Fra: "åsmund hove" <asiladden_@hotmail.com>
Sendt: mandag 29. juni 2026 15:10:11
Til: "NVE Postmottak" <nve@nve.no>
Kopi: "Birger Hagheim" <bihaghei@online.no>; "irenehove70@gmail.com" <irenehove70@gmail.com>
Emne: Klage på NVE sitt vedtak - utviding av fylkesveg - sak 2025/19874
Vedlegg: Skjerm bilde kart 05.06.26 side 13.png, Fw: Omprosjektering Teigane 26/6 og 26/20 - referat 28.11.2025, Brev nr 1 til Statnett ang utviding av fv - frå Hove og Pridla samdrift.docx

Viser til vedtak om konsesjon til STATKRAFT ENERGI AS - Søknad om konsesjonsendring Refsdal kraftverk og ny nettilknytning Målset kraftverk.
Dykkar sak 2025/19874.

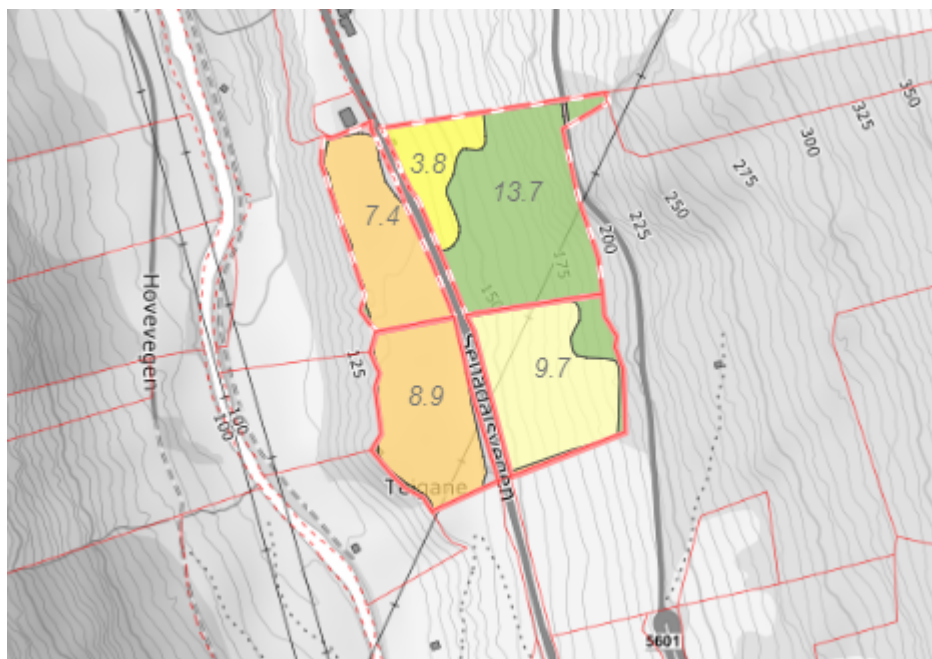
I forbindelse med utviding av fv 5601 ynskjer me at utvidinga skjer på oppsida for å unngå tap av den dyrka marka på nedsida av våre teigar. Sjå vårt fyrste brev til Statnett som ligg ved her.

No ser me at vårt ynskje ikkje er kome med i vedtaket, jf kartet i vedlegg 5, hjelpeanlegg side 13, som viser at utviding av fylkesvegen er lagt på nedsida, dvs. på vårt fulldyrka areal. I NVE sin begrunnelse for vedtaket, kap. 4.6.4 «Landbruk og andre naturressursar» har NVE vurdert ulike høyringsinnspel som gjeld dyrka mark, men me kan ikkje sjå at vårt innspel er kome med i vurderingane.

Slik planen er no vil me mista areal og erstatningsarealet som skal opparbeidast på nedsida av vegen vert ein bratt skråning, dvs. eit areal som er mykje vanskelegare og farlegare å driva med dagens landbruksmaskiner.

Me klagar i tillegg på at det er planlagt eit riggområde midt på teigane våre med fulldyrka mark, same stad.
